改善箇所説明図

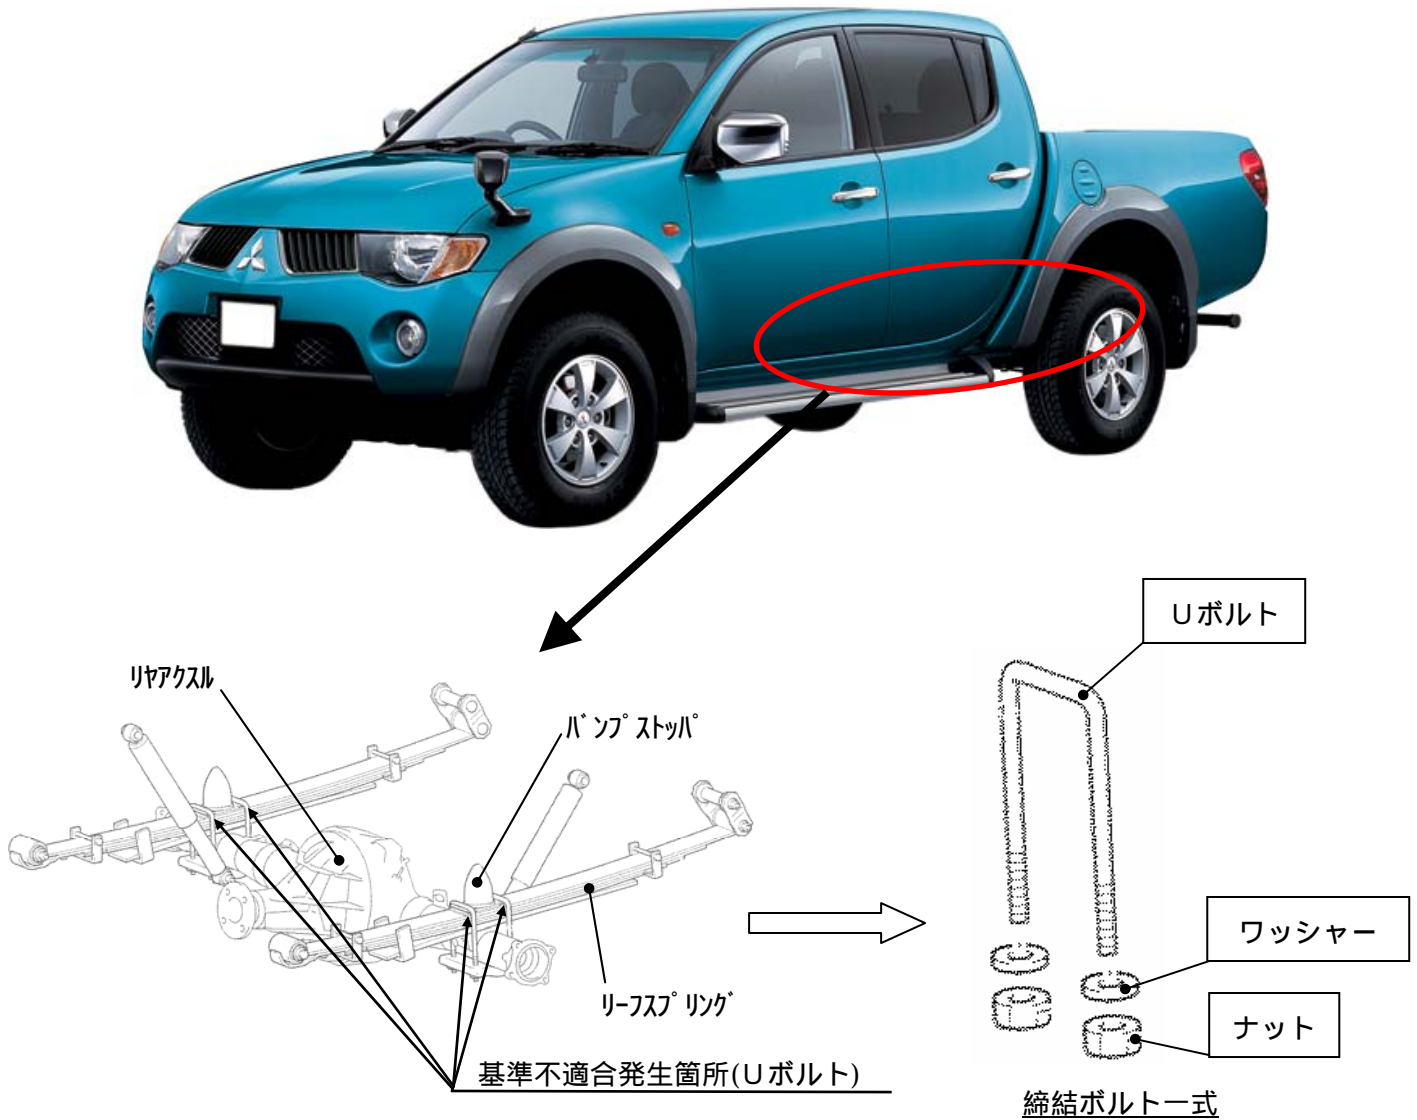
リアアクスルをリーフスプリングに締結するUボルトの製造工程が不適切なため、当該ボルトに亀裂が発生するものがある。そのため、融雪剤などにより当該ボルトが腐食し、そのまま使用を続けると破損して異音が発生するとともに、ボルト、バンプストップが脱落するおそれや、リアアクスルの位置がずれ、走行安定性が低下するおそれがある。

全車両、締結ボルト一式を対策品に交換する。

識別：運転席ドア側ドアチェッカー取付けボルト（下側）に、白または黄色のペイントを塗布する。
